CASE STUDY N°01 – PRAXISTEST · GEWERBEOBJEKT · OWL

10.000 m² Flachdach, zwei Prüfmethoden — zwei Blickwinkel.

Zustandsbericht

Thermische Flachdachinspektion

Mangel 15

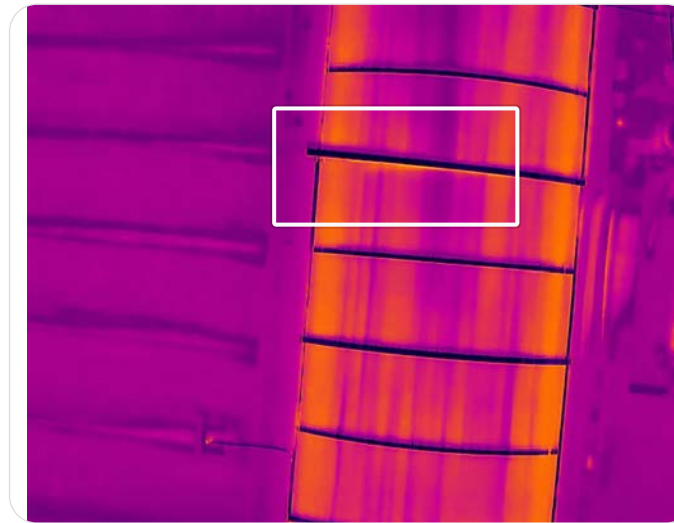
Ein loses Profil am Dachfenster wurde festgestellt. Das Profil sitzt nicht wie erwartet fest und kann bei Berührung bewegt werden. Es wurden keine weiteren Schäden oder Verformungen im Bereich des Profils festgestellt. Der Zustand kann die Dichtheit und Funktion des Dachfensters beeinträchtigen. Es ist nicht dokumentiert, ob dies ein vorübergehender oder dauerhafter Zustand ist.

Das lose Profil kann auf unzureichende Befestigung bei der Montage oder nachfolgende Bewegungen in der Konstruktion zurückzuführen sein. Es kann auch durch Materialermüdung oder Witterungseinflüsse verursacht werden. Wahrscheinlich haben sich Befestigungsmittel gelockert oder wurden im Laufe der Zeit beschädigt. Es wird angenommen, dass dies zu Leckagen oder verminderter Isolationsfähigkeit führen kann.

Es wird empfohlen, die Befestigungsmittel und den Zustand des Profils näher zu untersuchen. Eventuelle lose Teile sollten befestigt oder ausgetauscht werden, um eine korrekte Funktion sicherzustellen. Es kann notwendig sein, Abdichtungen vorzunehmen, um das Eindringen von Wasser zu verhindern. Die Zustandsüberprüfung sollte durch Fachpersonal erfolgen.

Mangel 16

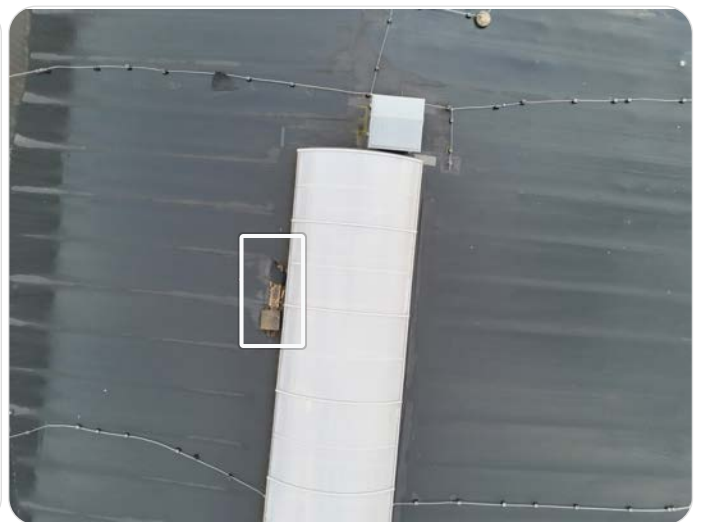
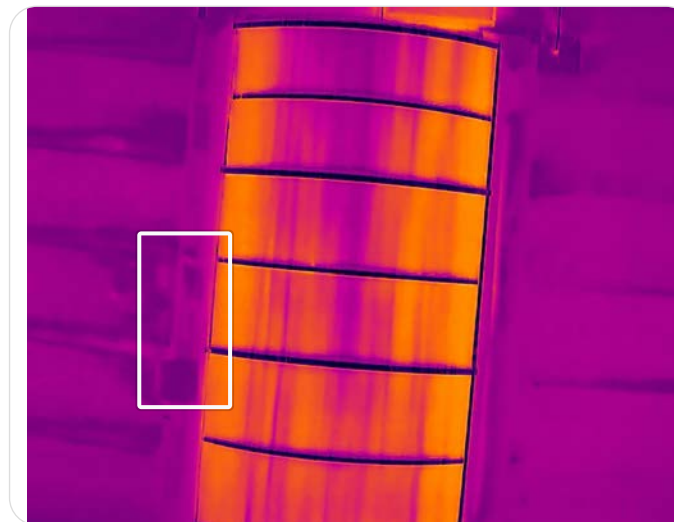
Abfall wurde auf der Dachfläche festgestellt. Der Abfall bedeckt Teile der Oberfläche und kann den optischen Zustand des Daches beeinträchtigen. Es ist nicht angegeben, um welche Art von Abfall es sich handelt. Es wurden keine weiteren Schäden oder Abnutzungen im Zusammenhang mit dem Abfall festgestellt. Der Zustand der übrigen Dachkomponenten wurde in dieser Beobachtung nicht bewertet.

Der Abfall kann aufgrund mangelnder Wartung oder Reinigung auf dem Dach liegen geblieben sein. Es kann auch durch Wind oder andere äußere Einflüsse auf das Dach geweht worden sein. Es wird angenommen, dass der Abfall zu lokaler Feuchtigkeitsansammlung oder Verstopfung von Wasserabläufen führen kann. Es ist unklar, ob der Abfall über längere Zeit vorhanden war. Dies kann auf einen Bedarf an besseren Reinigungsroutinen hinweisen.

Es wird empfohlen, den Abfall von der Dachfläche zu entfernen, um potenzielle Schäden zu vermeiden. Nach der Reinigung sollte eine genauere Inspektion des Daches durchgeführt werden, um mögliche Schäden zu bewerten. Regelmäßige Wartung und Reinigung sollten in Betracht gezogen werden, um eine Wiederholung zu verhindern.

Mangel 17

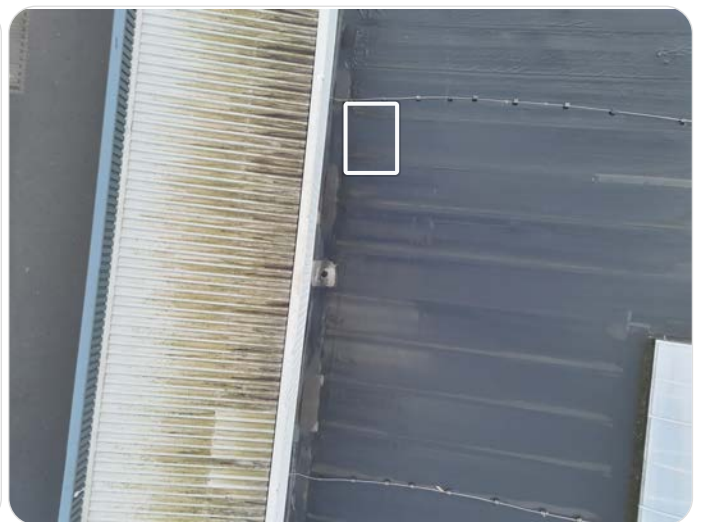
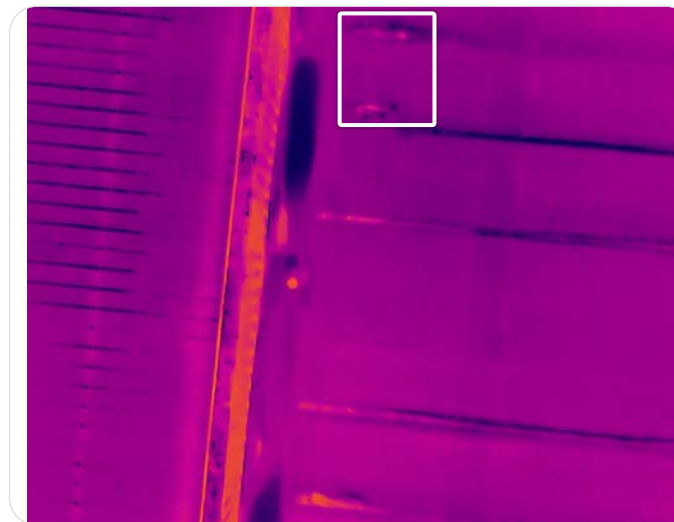
Thermische Abweichungen auf der Dachmembran wurden beobachtet. Die Abweichungen deuten auf eine ungleichmäßige Wärmeverteilung über die Membranoberfläche hin. Dies kann darauf hindeuten, dass Feuchtigkeit unter der Membran vorhanden ist. Es ist nicht angegeben, wie umfangreich die Abweichungen sind oder wo genau sie lokalisiert sind. Es liegen keine weiteren Details zum Zustand der Membran vor.

Thermische Abweichungen können durch Feuchtigkeit unter der Membran verursacht werden, die durch Durchstiche oder Kondensation entstehen kann. Feuchtigkeit kann die Isolationsfähigkeit verringern und die Membran im Laufe der Zeit beschädigen. Es wird angenommen, dass eine Undichtigkeit oder unzureichende Belüftung zu dem Feuchtigkeitsproblem beitragen kann. Weitere Ursachen, die in diesem Bericht nicht erfasst sind, sind ebenfalls möglich.

Es wird empfohlen, weitere Untersuchungen durchzuführen, um das Vorhandensein und den Umfang von Feuchtigkeit unter der Membran zu überprüfen. Etwaige Schäden sollten behoben werden, um weitere Feuchtigkeitsschäden zu verhindern. Maßnahmen zur Verbesserung der Dichtheit der Membran und der Belüftung sollten in Betracht gezogen werden.

Mangel 18

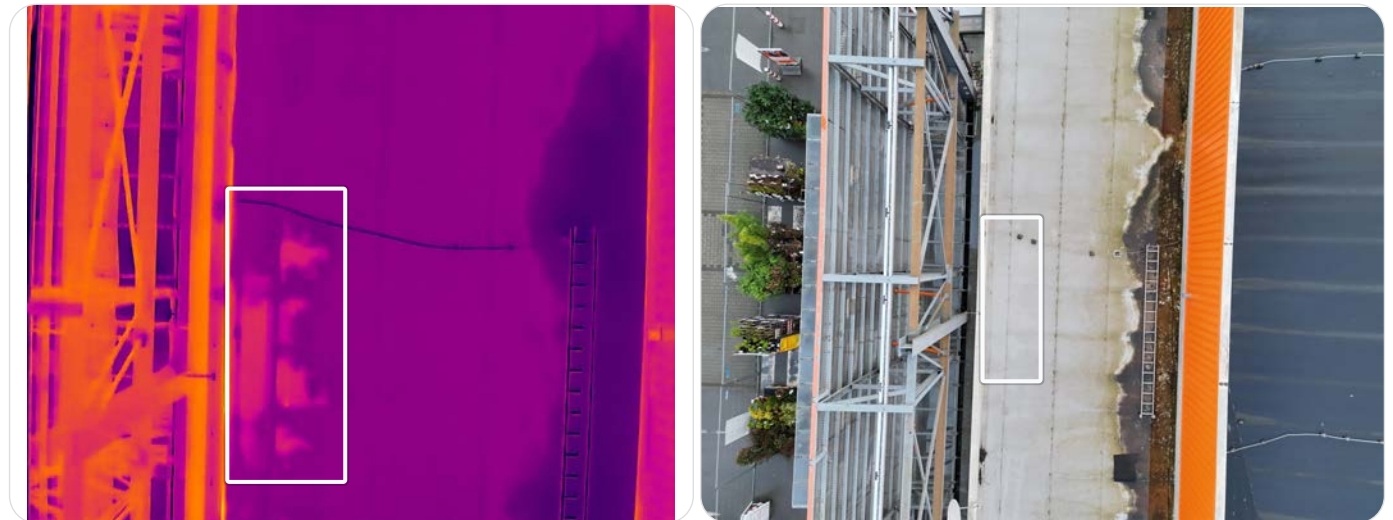
Thermische Abweichungen auf der Dachmembran wurden festgestellt. Die Abweichungen deuten auf eine ungleichmäßige Wärmeverteilung über die Membranoberfläche hin. Bei der Begehung wurden keine sichtbaren Schäden oder Undichtigkeiten an der Membran festgestellt. Es liegen keine weiteren Angaben zum Membrantyp oder Alter vor. Es ist unklar, ob die Abweichungen durch Feuchtigkeit oder andere Faktoren verursacht werden.

Thermische Abweichungen können durch Feuchtigkeit unter der Membran verursacht werden, entweder durch Durchstiche oder Kondensation. Feuchtigkeit kann die Isolationsfähigkeit verringern und die darunterliegenden Schichten der Membran beschädigen. Es wird angenommen, dass die Membran Schwächen aufweist, die das Eindringen von Feuchtigkeit ermöglichen. Andere mögliche Ursachen können ohne weitere Untersuchungen nicht ausgeschlossen werden.

Es wird eine genauere Untersuchung empfohlen, um das Vorhandensein und den Umfang von Feuchtigkeit unter der Membran zu überprüfen. Feuchtigkeitsmessungen und gegebenenfalls eine Öffnung der Membran zur Inspektion sollten durchgeführt werden. Basierend auf den Ergebnissen sollten notwendige Reparaturen zur Sicherstellung der Funktion und Lebensdauer der Membran erwogen werden.

Mangel 19

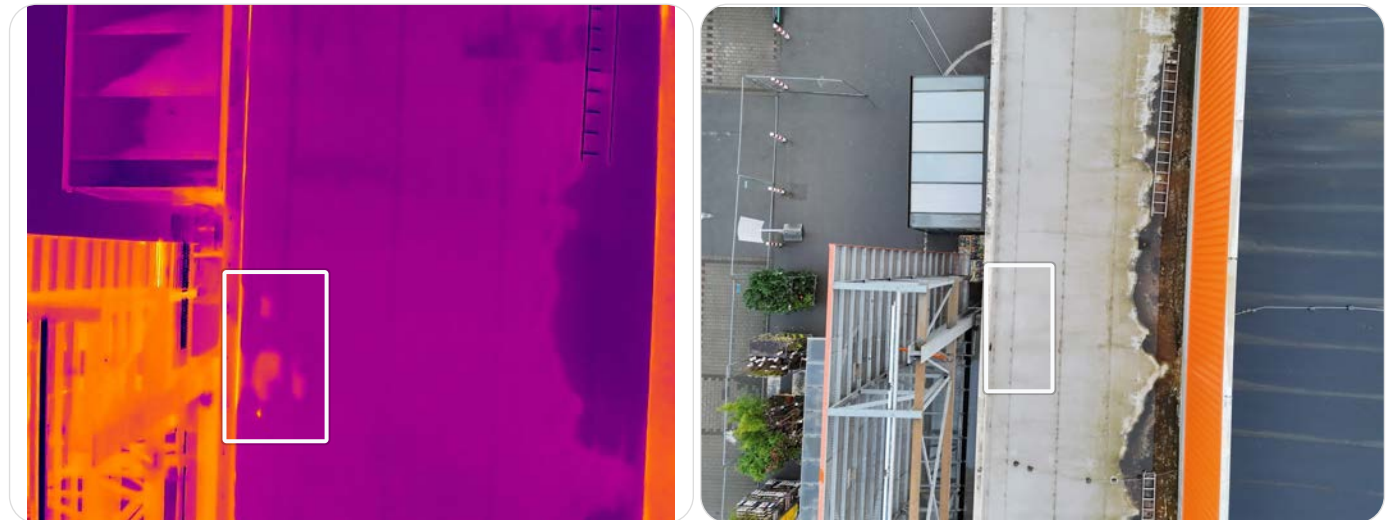
Thermische Abweichungen auf der Dachmembran wurden bei der visuellen Inspektion festgestellt. Die Abweichungen deuten auf eine ungleichmäßige Wärmeverteilung über die Membranoberfläche hin. Der Zustand der Membran unter der Oberfläche kann allein anhand der Beobachtung nicht bestimmt werden. Es wurden keine sichtbaren Schäden oder Durchstiche an der Membran festgestellt. Es kann nicht ausgeschlossen werden, dass Feuchtigkeit unter der Membran vorhanden ist.

Thermische Abweichungen können durch Feuchtigkeit unter der Membran verursacht werden, entweder durch Durchstiche oder Kondensation. Feuchtigkeit kann die Isolationsfähigkeit verringern und Wärmeverluste verursachen. Es wird angenommen, dass die Membran aufgrund von Feuchtigkeitseintritt geschwächte Eigenschaften aufweist. Weitere Ursachen für thermische Abweichungen, die bei dieser Inspektion nicht identifiziert wurden, sind ebenfalls möglich.

Es wird empfohlen, weitere Untersuchungen durchzuführen, um das Vorhandensein von Feuchtigkeit unter der Membran zu überprüfen. Der Einsatz von Feuchtigkeitsmessungen oder Thermografie kann sinnvoll sein. Etwaige Schäden oder Feuchtigkeitsprobleme sollten behoben werden, um die Funktion der Membran sicherzustellen. Eine weitere Nachverfolgung sollte durch eine fachkundige Person mit entsprechender Kompetenz erfolgen.

Mangel 20

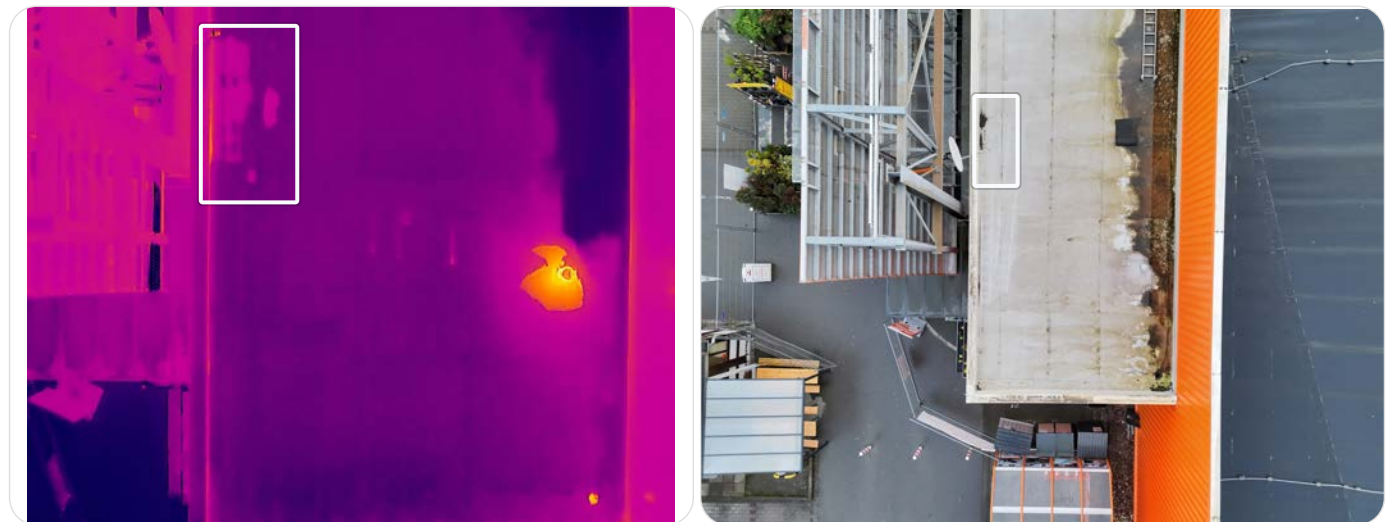
Thermische Abweichungen auf der Dachmembran wurden festgestellt. Die Abweichungen deuten auf eine ungleichmäßige Wärmeverteilung über die Membranoberfläche hin. Es wurden keine weiteren Untersuchungen zum Zustand der Membran unter der Oberfläche durchgeführt. Es liegen keine spezifischen Beobachtungen zu sichtbaren Schäden oder Undichtigkeiten an der Membran vor. Es ist unklar, ob die Membran Durchstiche oder andere Schäden aufweist.

Thermische Abweichungen können durch Feuchtigkeit unter der Membran verursacht werden, entweder durch Durchstiche oder Kondensation. Feuchtigkeit kann die Isolationsfähigkeit verringern und das Material der Membran im Laufe der Zeit beschädigen. Es wird angenommen, dass Feuchtigkeitseintritt vorliegen kann, dies ist jedoch nicht bestätigt. Andere Ursachen für thermische Abweichungen können ohne weitere Untersuchungen nicht ausgeschlossen werden.

Es wird empfohlen, weitere Untersuchungen durchzuführen, um das Vorhandensein von Feuchtigkeit unter der Membran zu überprüfen. Etwaige Schäden an der Membran sollten lokalisiert und behoben werden. Der Einsatz von Feuchtigkeitmessungen oder Thermografie sollte in Betracht gezogen werden, um das Ausmaß der Abweichungen zu klären.
